1号機の追加点検について

2010年2月16日
小岩昌宏

図-3.1.1 点検・評価の全体フロー

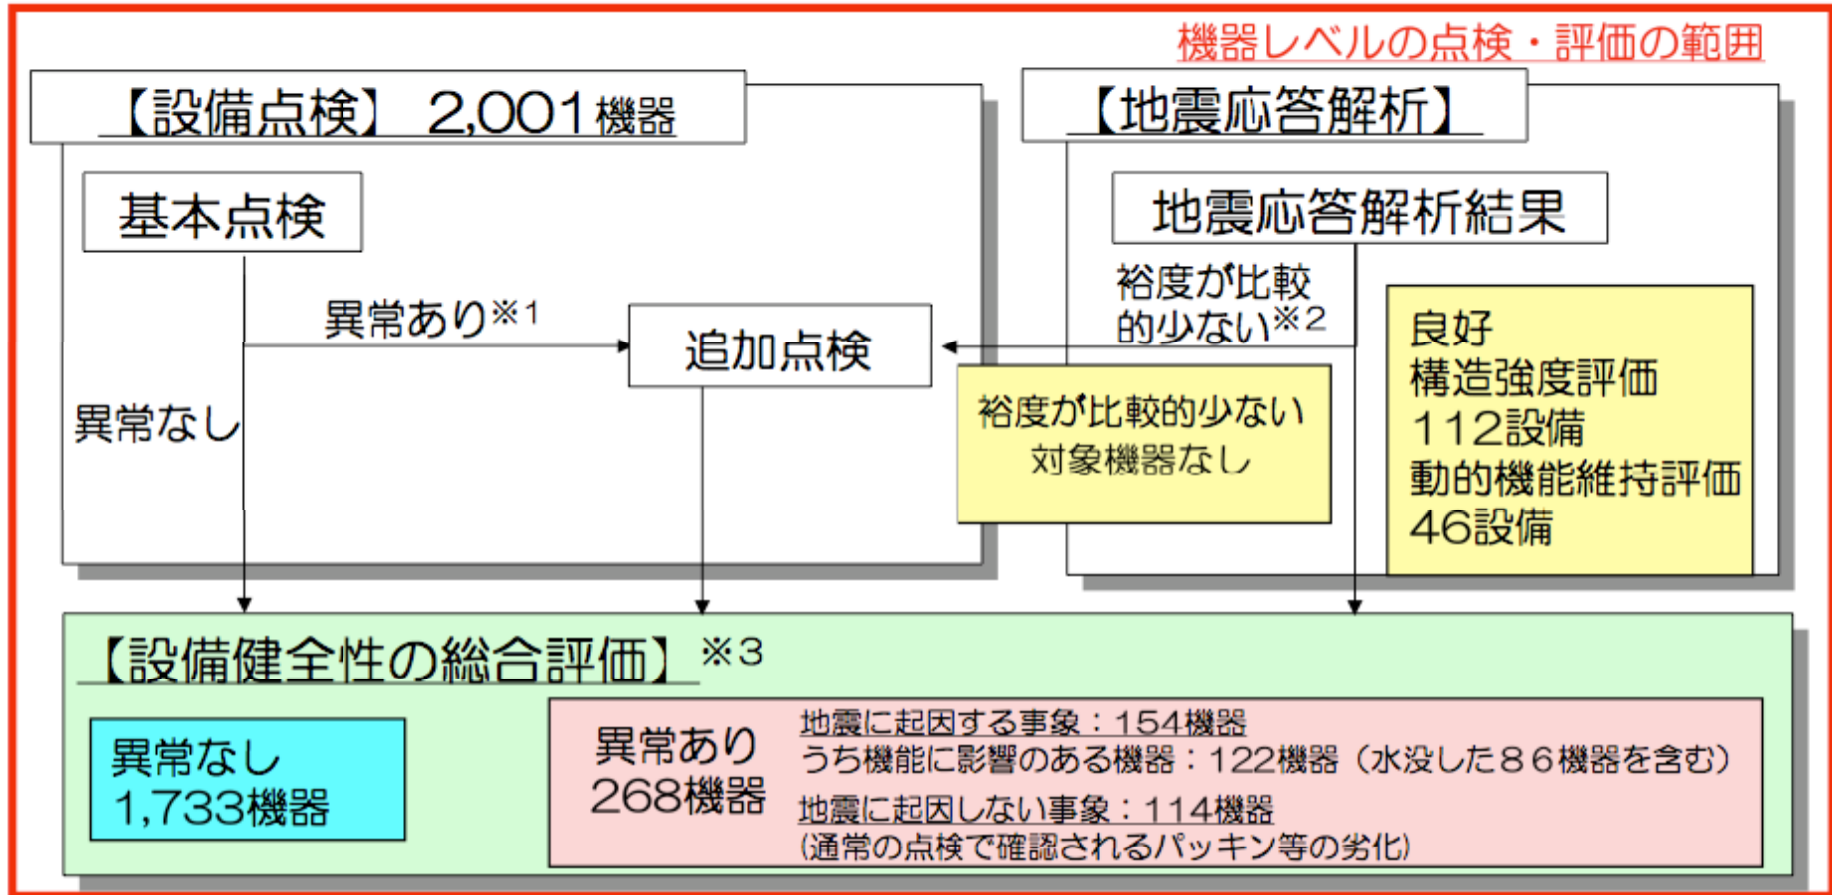
「裕度が比較的少ない」とはどのような場合を指すのか

●1号機健全性評価では、「1号機：設備健全性・・・報告書（機器レベルの点検・評価報告書）」p8には、「裕度が比較的少ない※4」とあり、注の説明として「※4地震応答解析の結果、評価基準値を満足するものであっても、解析に妥当性を確認するため、必要に応じ追加点検を実施。」とある。

●1号機健全性評価では、「設備小委33-2：1号機設備健全性・・・報告書（概要版）」のp17に、「裕度が比較的少ない※2」とあり、注の説明として「※2評価基準値を満足しない場合」となっている。追加点検は「対象機器なし」になっている。
